レガシィのリコールについて

平成22年7月29日

平成22年7月29日、富士重工業株式会社より、国土交通省にレガシィのリコールを届け出いたしました。

改善箇所説明図

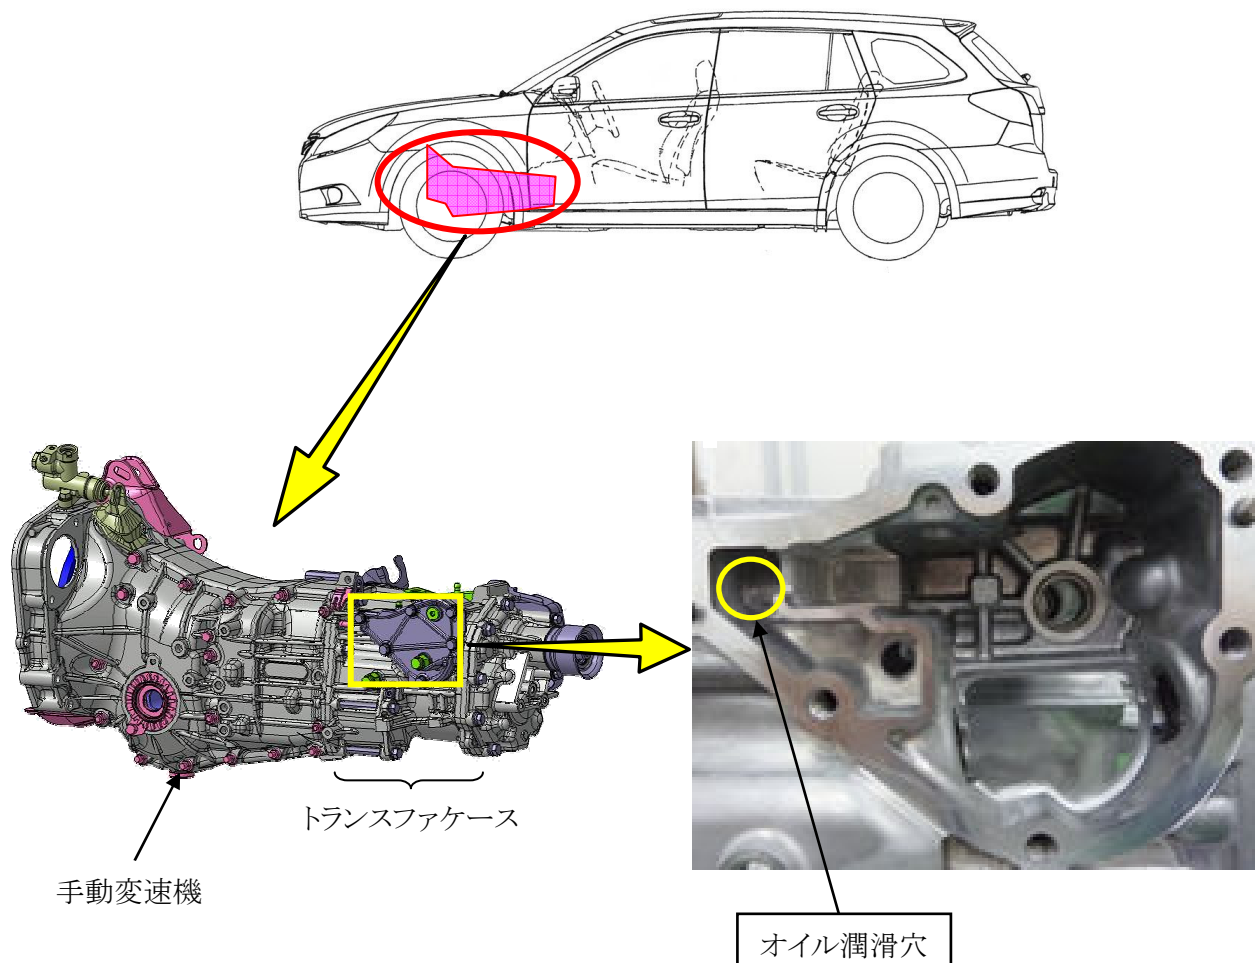
基準不適合発生箇所

手動変速機のトランスファケースにおいて、製造工程の加工プログラムが不適切なため、オイル潤滑穴が加工されていないものがある。そのため、そのままの状態で使用を続けると、オイル潤滑不良によってギヤ等が破損し、最悪の場合走行不能になるおそれがある。

改善内容

全車両、オイル潤滑回路加工を行う。尚、走行距離が10,000kmを超えている場合は、手動変速機の内部部品を交換する。

識別

手動変速機の型式号機ラベル横に緑のマーキングをする。
